Nábřeží řeky Svratky - Realizace protipovodňových opatření
města Brna – etapy VII a VIII (ORG 2267)

ZMĚNOVÝ LIST

ZL 41

- ZM 026.01 - Přípojka UV v areálu Nemocnice Milosrdných bratří

Tabulky součástí č. 1 v 1:1000

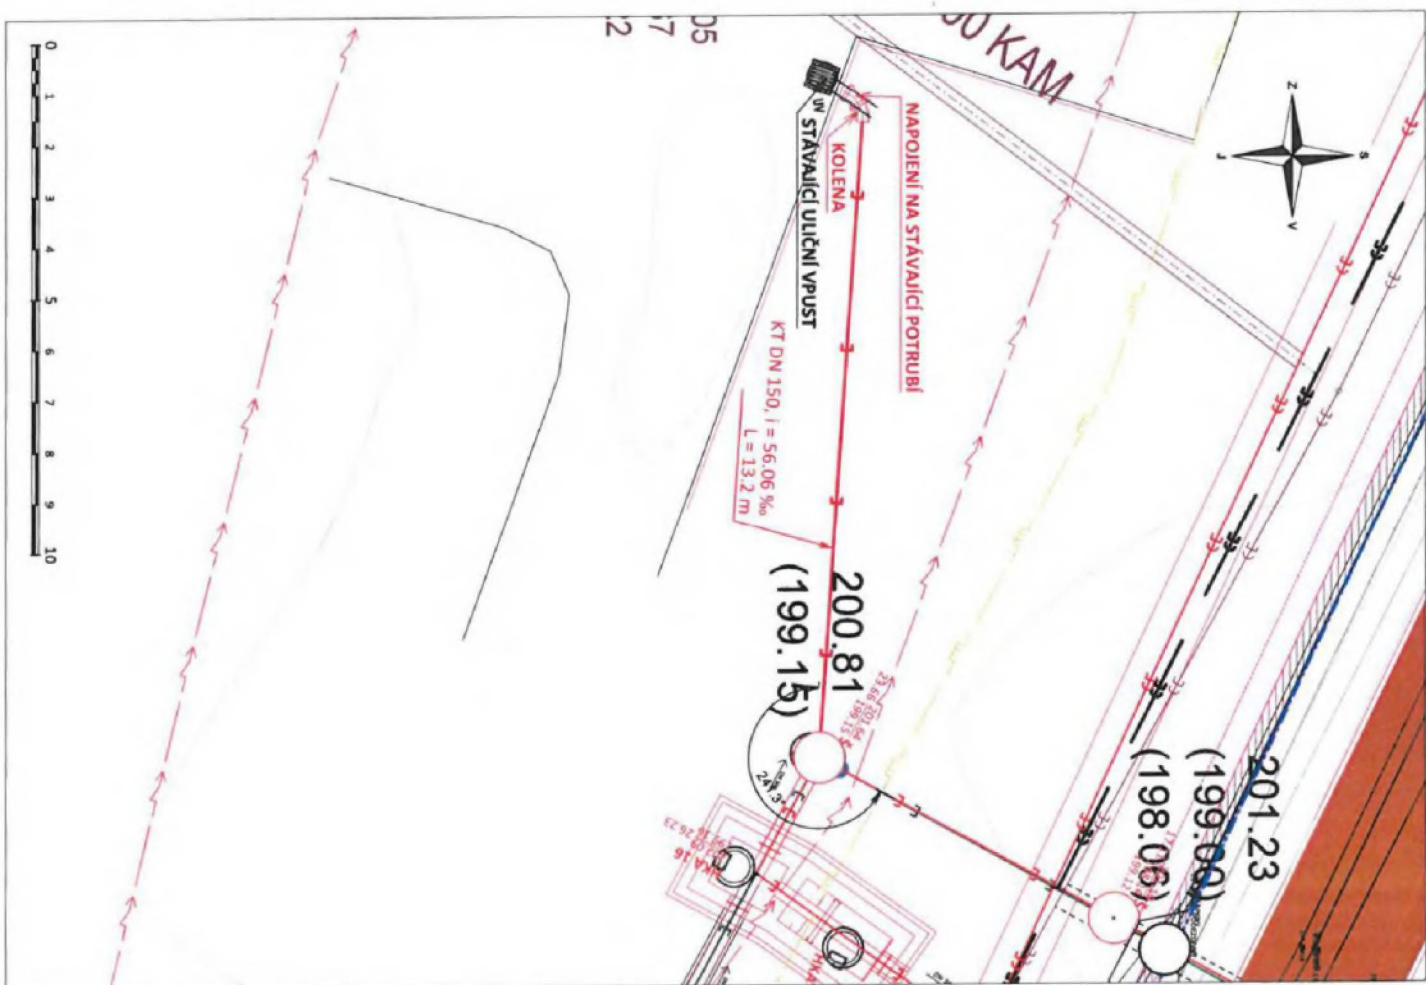
Během provádění stavby byla při výkopových pracích dodatečně nalezena kanalizační přípojka DN 150, která byla zaústěna do stěny stávající staré šachty původní kmenové stoky A.

Po prozkoumání kamerou bylo zjištěno, že se jedná a přípojku areálové uliční vpusti v komunikaci.

Uliční vpust bude nově napojena do lomové šachty areálové dešťové kanalizace. Od uliční vpusti bude položeno nové potrubí DN 150. Zaústění do šachty bude provedeno do vstupu připraveného již z výroby.
